COMUNE DI VILLANOVAFORRU
PIANO PARTICOLAREGGIATO
DEL CENTRO STORICO

VALUTAZIONE DELLE
OSSERVAZIONI

PROGETTO DEFINITIVO

Unità 7. Documentazione fotografica e aggiornamento interventi previsti.

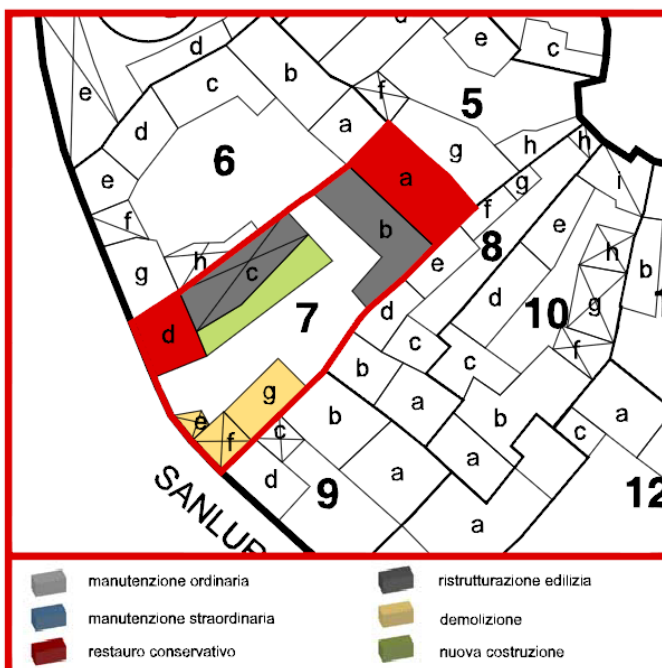
OSSERVAZIONE	N. 1 - Protocollo n. 1567 del 05.04.2016
RICHIEDENTE	Geom. Spiga Marcello/Eredi Sanna
INDIVIDUAZIONE UNITA' EDILIZIA	Isolato n. 10 - unità edilizia n. 7 Via Sanluri 15
OGGETTO DELLA RICHIESTA	1. Demolizione dei volumi G,E,F e redistribuzione del volume derivante da tali demolizioni nei volumi C e D, con aumento delle altezze medie e della superficie coperta. 2. Cambio di destinazione d'uso del volume C, da adibirsi a funzione residenziale e non di deposito come indicato negli allegati al Piano particolareggiato.
VALUTAZIONE	Viene accolta la proposta di demolizione dei corpi di fabbrica incongrui individuati dalle lettere G, E, F, edificati con materiali incoerenti rispetto alla tradizione costruttiva storico-tradizionale. E' consentita la redistribuzione del volume derivante da tali demolizioni attraverso incrementi volumetrici esclusivamente sul volume C, da realizzarsi mediante aumento della superficie coperta e una lieve sopraelevazione di 50 cm al fine di renderlo abitabile. Il volume D non può essere invece interessato da incrementi volumetrici, poiché costituisce un unico corpo di fabbrica, di valore storico, con l'adiacente volume G dell'unità 6, e come tale se ne prescrive la conservazione con le medesime caratteristiche e dimensioni, al fine di garantire la continuità dell'affaccio su strada di tale corpo di fabbrica comune alle due unità edilizie adiacenti. Viene inoltre modificata la destinazione d'uso del volume C da deposito a residenziale.

ESITO	PARZIALMENTE ACCOLTA

A sinistra, l'unità 16 prima dell'intervento di recupero, a sinistra dopo l'intervento

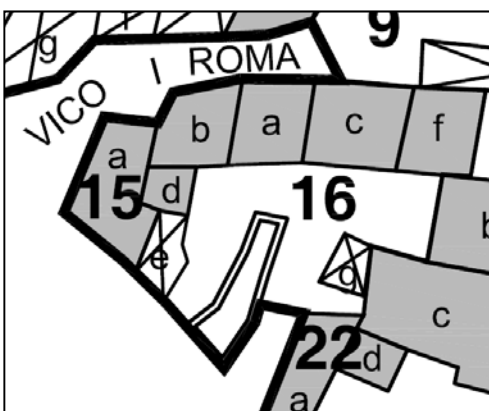
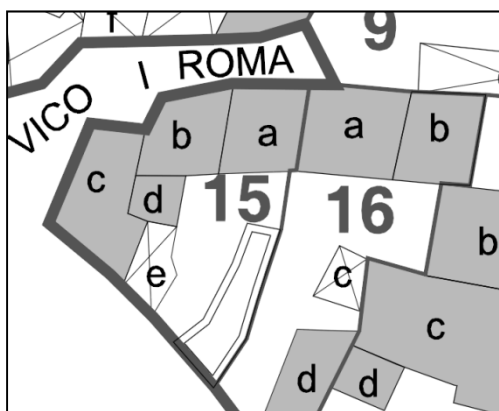
OSSERVAZIONE	N. 2 - Protocollo n. 2084 del 03.05.2016
RICHIEDENTE	Geom. Atzeri Ignazia/Sig.ra Fiori Maria
INDIVIDUAZIONE UNITA' EDILIZIA	Isolato n. 9 - unità edilizia n. 15-16 Via Roma 13
OGGETTO DELLA RICHIESTA	1. Accorpamento delle unità n. 15 e 16 poiché appartenenti alla medesima proprietà Fiori Maria. 2. Esclusione del volume indicato con la lettera C dell'unità 15, in quanto indipendente e accorpato erroneamente alla proprietà della Sig.ra Fiori Maria.
VALUTAZIONE	L'osservazione è accolta in quanto costituisce aggiornamento cartografico. Si realizza la ripermimetrazione della proprietà della Sig.ra Fiori Maria con l'accorpamento delle unità 15 e 16 e l'individuazione del volume C, precedentemente ricompreso all'interno dell'unità 15, quale unità indipendente.
ESITO	ACCOLTA

Planimetria dell'unità prima e dopo l'aggiornamento cartografico richiesto in sede di osservazione.

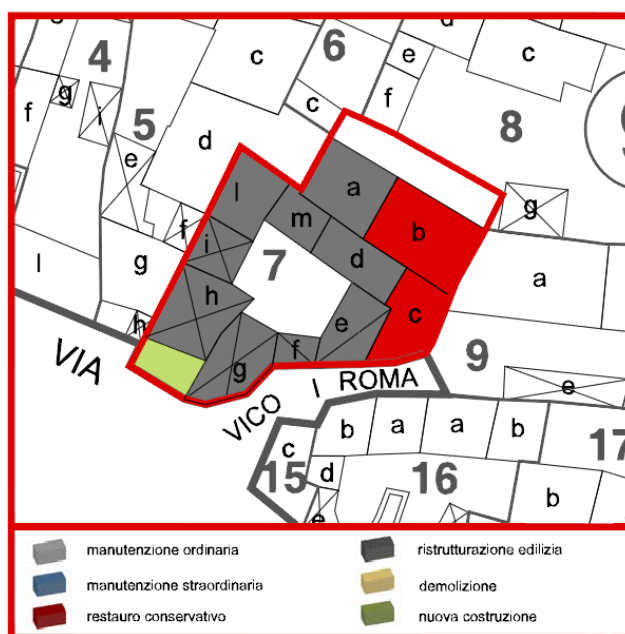
OSSERVAZIONE	N. 4 - Protocollo n. 2480 del 13.06.2016
RICHIEDENTE	Sig. Pusceddu Emilio
INDIVIDUAZIONE UNITA' EDILIZIA	Isolato n. 9 - unità edilizia n. 7 Via Roma 7
OGGETTO DELLA RICHIESTA	Si chiede la modifica degli elaborati di Piano, correggendo l'ingombro del volume indicato nella Tavola 24 con la lettera <i>i</i> , poiché originariamente il fabbricato presentava un ingombro diverso da quello attuale, fino al confine stradale.
VALUTAZIONE	L'osservazione è accolta in quanto costituisce aggiornamento cartografico. Sono aggiornate le planimetrie e gli allegati riportanti superfici e volumi dell'unità edilizia nello <u>stato di progetto</u> , consentendo la realizzazione dell'intervento che ha già ottenuto l'autorizzazione edilizia n. 01/2013 del 14.01.2013 e l'autorizzazione paesaggistica det. RAS n. 5504 del 06.12.2012, riportando così il volume <i>i</i> all'originaria configurazione a filo confine stradale. Le planimetrie riportanti il rilievo dello <u>stato attuale</u> continueranno invece a riportare l'ingombro attuale effettivo del corpo di fabbrica <i>i</i> , poiché esso attualmente è caratterizzato da distacco rispetto al confine stradale.

ESITO	ACCOLTA
